SERVICE INFO – INA 0043

Utförande hos spännrulle

531 0535 20 och 531 0819 10 - Förväxlingsrisk

Tillverkare:	Honda, Opel, Vauxhall
Modeller:	
Honda:	Civic
Opel:	Astra G, Astra H, Combo, Corsa B, Corsa C, Corsa D, Meriva, Zafira
Vauxhall:	Astra Mk IV, Astra Mk V, Combo, Corsa Mk II, Meriva
Motorer:	1.7 DI, 1.7 DTI, 1.7 CDTI
Best. nr.:	531 0535 20 531 0819 10

Bild 1: 531 0535 20 - till vänster hittillsvarande utförande, till höger nytt utförande

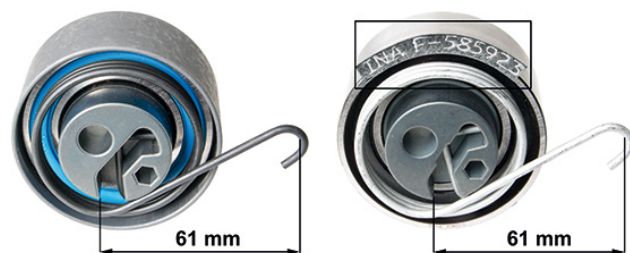
Spännrullarna 531 0535 20 och 531 0819 10 har ersatts av ett nytt utförande med samma beställningsnummer. Ändringarna gör det enklare att skilja de båda utförandena åt.

De tydligaste egenskaperna som skiljer de båda utförandena åt är det tryckta produktnumret, samt färgen på fjäderstålet (bild 1 och 2).

Beställningsnumret	Produktnr.
531 0535 20	F-585923
531 0819 10	F-589868

Spännrullarna i det nya utförandet har även slipad yta och fjäderstålet är ännu mer korrosionsbeständigt.
